Technical Bulletin

K02/K035468XS per motori PSA 1.8 e 2.0 16V

K02/035468XS

CITROEN / FIAT / PEUGEOT
Evasion, Synergie, XM, Xantia, Xsara, ZX,
Ulysse, 306, 406, 605, 806
1.8 16V, 2.0 16V
XU7JP4, XU10J4R, XU10J4RS, RFV

Fig. 2 Tenditore automatico (K035468XS)

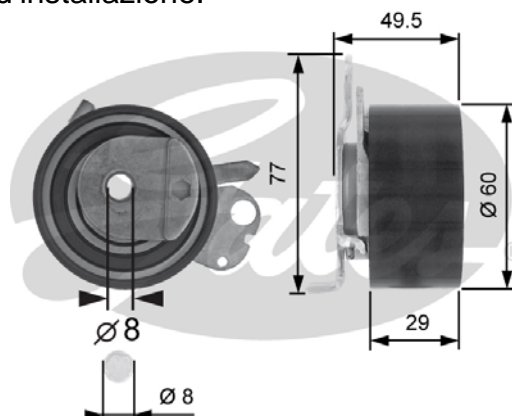
- Kit PowerGrip® K035468XS è destinato solo ai motori PSA **1.8** 16V. Contiene un tenditore automatico (rif. OE 082969, 9635336880. Gates rif. T43050 – vedi Fig. 2) quale aggiornamento al tenditore manuale inizialmente installato. Questa sostituzione è consigliata ed attuata da Peugeot/Citroen, pertanto il tenditore manuale, sui motori 1.8, non dovrebbe più essere montato. Il nostro kit contiene un opuscolo che fornisce l'elenco completo dei contenuti, un riassunto delle applicazioni e una dettagliata procedura d'installazione.

Fig. 3

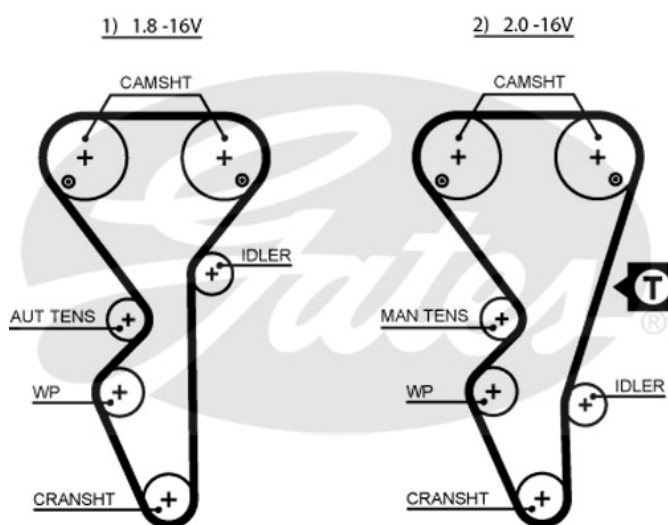
Abbiamo riscontrato che i disegni delle trasmissioni usati fino ad ora non sono corretti al 100%: per il motore 2.0 16V, il galoppino dovrebbe essere posizionato più in basso. Il disegno corretto è mostrato nella Fig 3. La tensione su questo motore deve essere controllata (con il STT-1 Gates) tra la puleggia dell'albero a camme destra e il galoppino (digitare 5468XS-2).

I nostri disegni e raccomandazioni riportate sulle scatole delle cinghie e dei kit saranno modificati di conseguenza.
